### 拒絶理由通知書

特許出願の番号	特願2002-163283
起案日	平成15年 4月 3日
特許庁審査官	松川 直樹 3156 2T00
特許出願人代理人	青山 葵(外 2名) 様
適用条文	第29条第2項、第36条、第37条

図 7-4 スカラユニットの構成

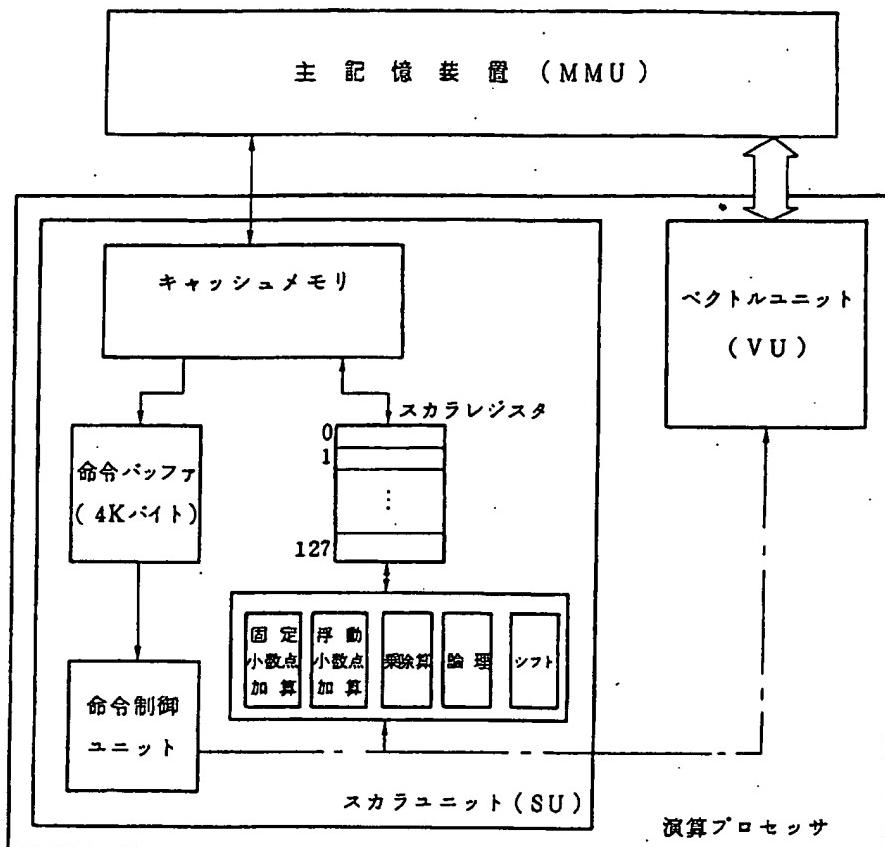
プロセッサに「演算・論理ユニット」を含ませることについては、例えば参考文献3～5に記載されているように従来周知の事項である。
